# CITTÀ METROPOLITANA DI GENOVA

Atto N. 386/2022

**Oggetto: MODIFICA NON SOSTANZIALE DELL'AUTORIZZAZIONE INTEGRATA AMBIENTALE RILASCIATA AL CONSORZIO INTERCOMUNALE DI RIO MARSIGLIA, AI SENSI DELLA PARTE SECONDA, TITOLO III DEL D.LGS. 152/2006, P.D. N. 2339 DEL 10.06.2015, GIÀ MODIFICATO CON A.D. N. 2233 DEL 21.07.2016, PER LA REALIZZAZIONE DEL NUOVO SUB-LOTTO (PRIMO STRALCIO EX LOTTO 3) DELLA DISCARICA SITA IN LOCALITÀ RIO MARSIGLIA. MODIFICA DEL PROGETTO APPROVATO RELATIVAMENTE AL BARRIERAMENTO DI FONDO ED AL SISTEMA DI DRENAGGIO DELLE ACQUE PROFONDE.**

### **RELAZIONE TECNICA**

Fig.9 - Sezione a confine con il lotto I

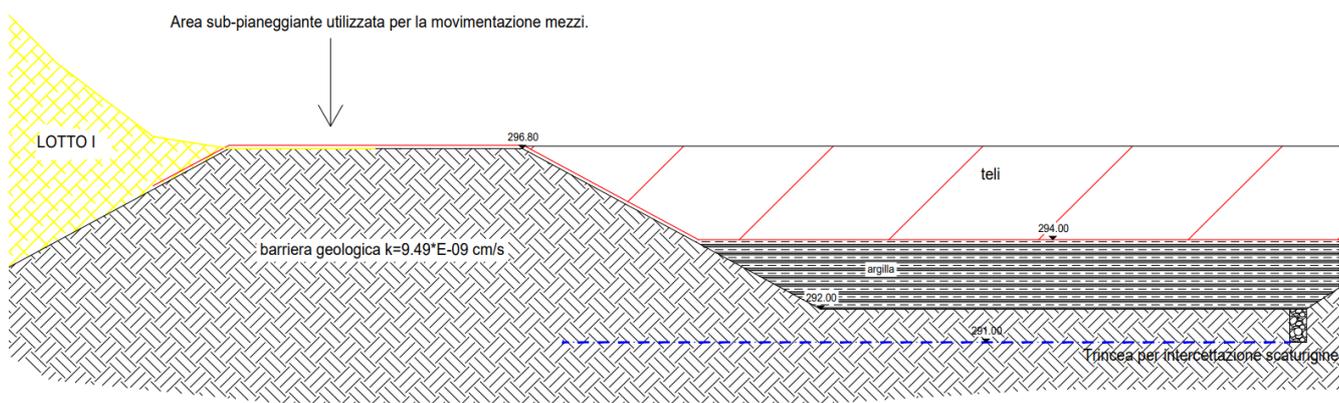
**Considerata** l'incongruenza del livello di falda tra i sopraccitati elaborati "Tav\_8\_particolari" e "Relazione tecnica\_rev.2 del 28.01.2022" aventi quota di falda rispettivamente di 281 m.s.l.m. e 291 m.s.l.m., e rilevato altresì l'assenza di elementi che chiariscano come tali valori siano stati derivati;

**Rilevato** che nella Relazione tecnica rev.2 del 28.01.2022 di cui alla citata nota prot. n.41/2022, viene riportato che l'area sub pianeggiante a confine tra il lotto I e il nuovo lotto verrà utilizzata per il passaggio dei mezzi atti alla movimentazione delle ecoballe e che, a scopo precauzionale, al di sotto di uno strato di materiale stabilizzato per consentire il transito dei mezzi, tale area è stata impermeabilizzata con un triplo strato di geocomposito bentonitico in aggiunta ad una geomembrana HDPE come riportato nell'elaborato "TAV\_8\_PARTICOLARI";

**Richiamato** quanto suddetto in merito alla profondità del livello della falda, si rileva che la sponda del c.d. costone di roccia al confine del lotto I, come riportato nella Relazione tecnica rev.1 del 14.01.2021 di cui alla citata nota prot. n.10/2022, garantisca comunque una protezione equivalente, in termini di tempo di attraversamento, con la stratigrafia prevista dal D.Lgs. n.36/2003 e s.m.i.;

- c) l'area sub-pianeggiante identificata nell'elaborato "TAV\_8\_PARTICOLARI" non potrà essere oggetto di abbancamento rifiuti fatto salvo l'approvazione dell'Autorità Competente di un nuovo progetto di barrieramento di fondo;

STRATIGRAFIA SPONDA AL CONFINE CON IL LOTTO I

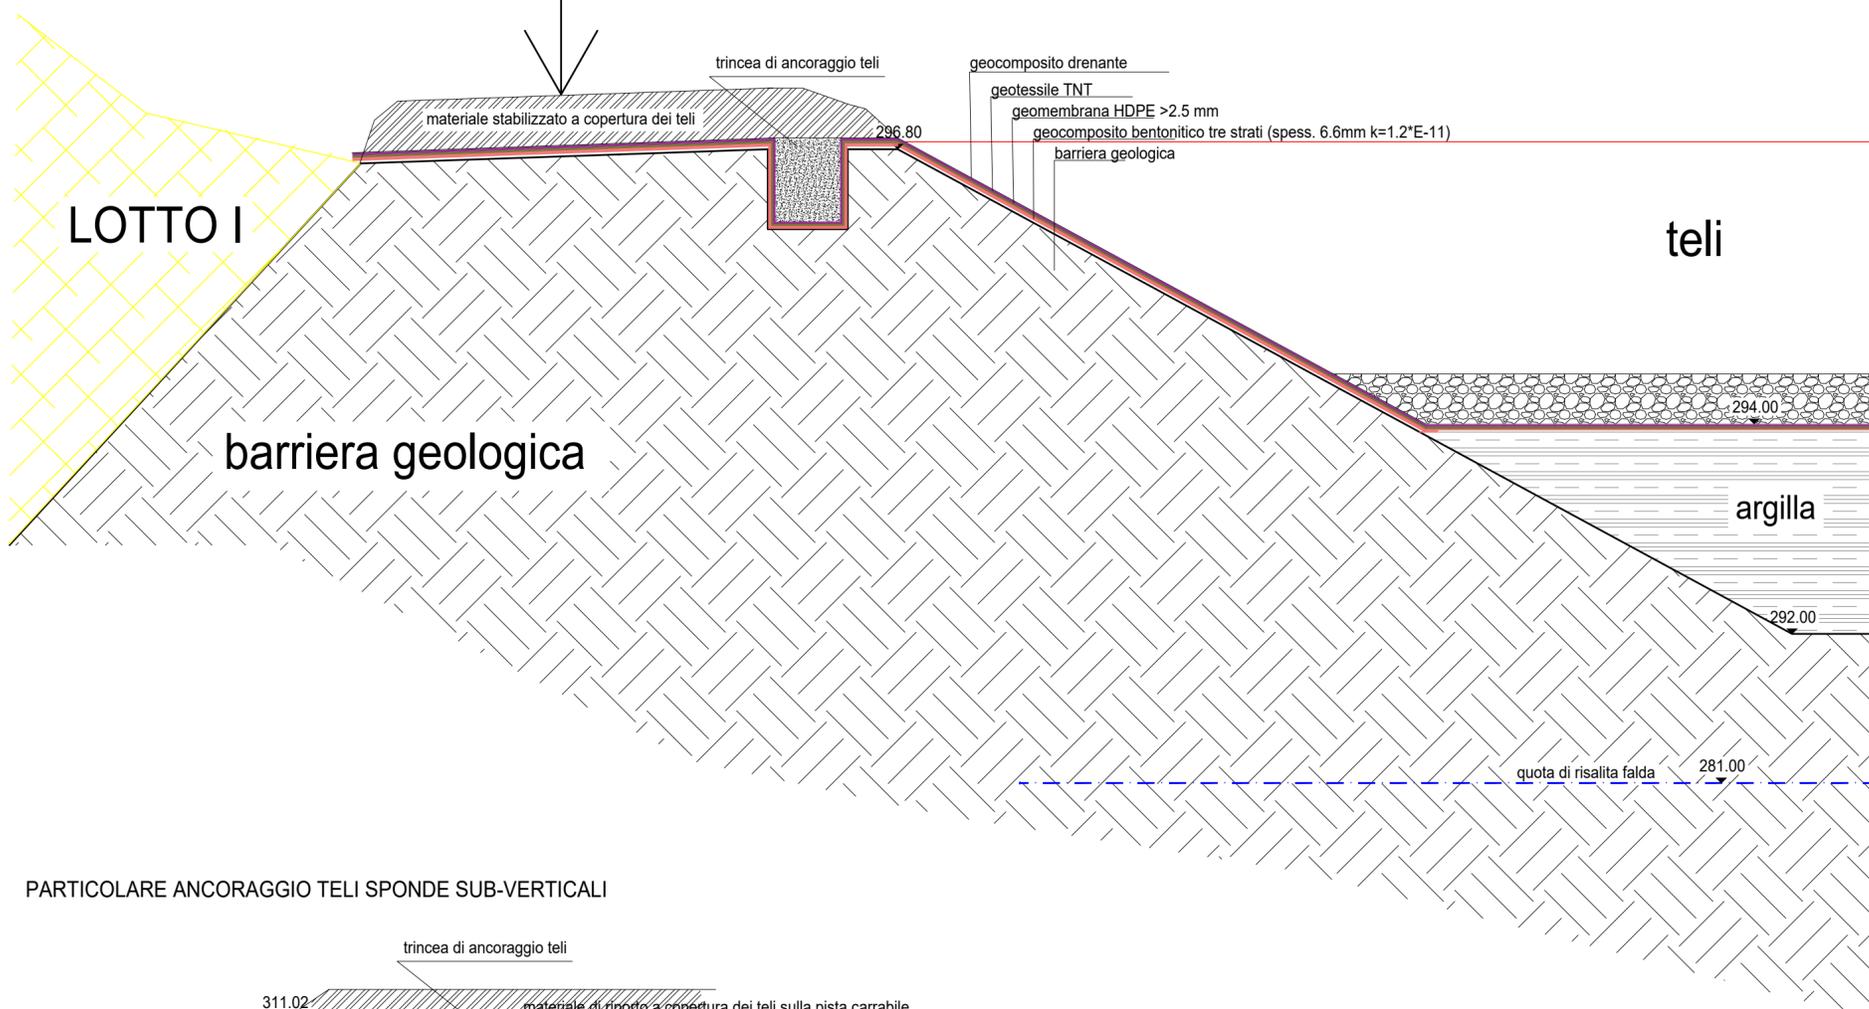
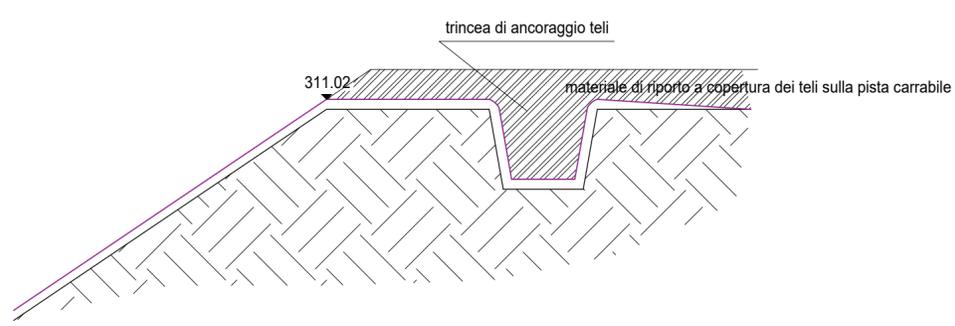
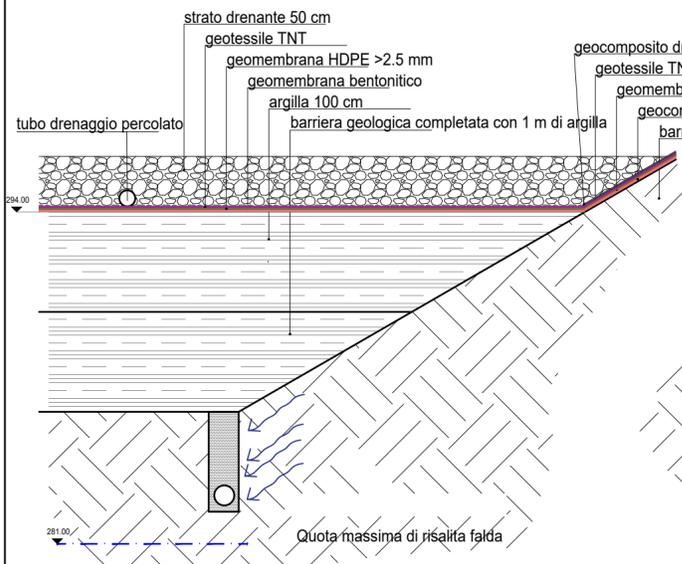
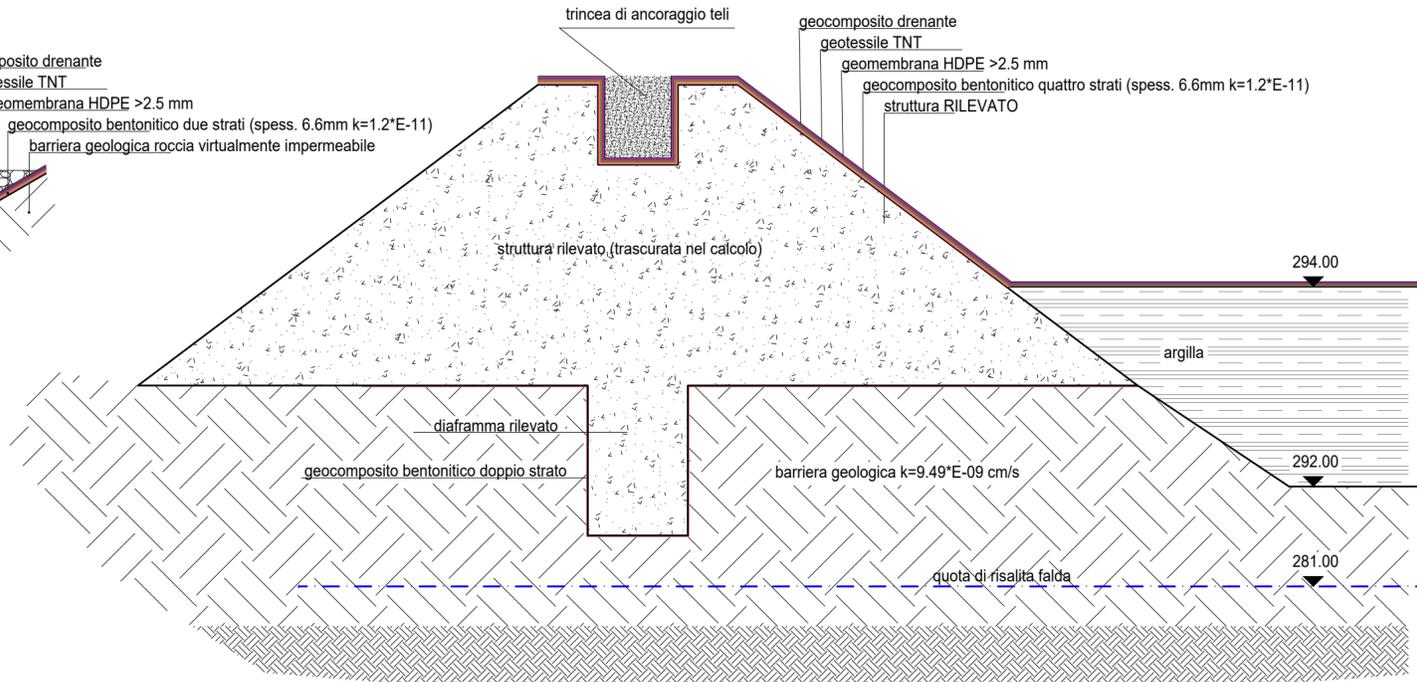
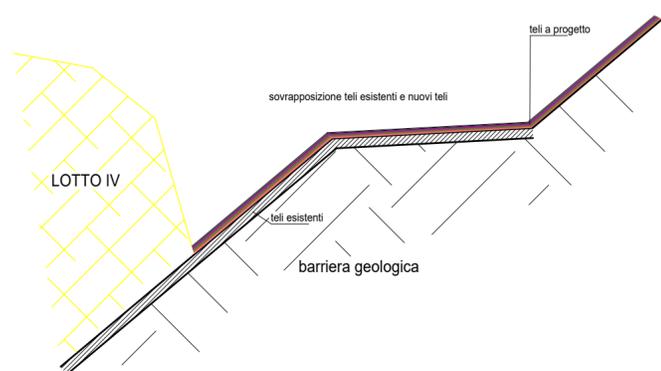
**Considerato** che la barriera geologica sottostante la chiusura idraulica, come definita nella "Tav\_8\_particolari" ricevuta con la citata nota prot. n.10/2022, completata con un doppio strato di geocomposito bentonitico garantisca comunque un tempo di attraversamento superiore a 25 anni e pertanto rispetti i requisiti normativi riportati al paragrafo 2.4.2 dell'Allegato 1 del D.Lgs.n.36/2003 e s.m.i.;
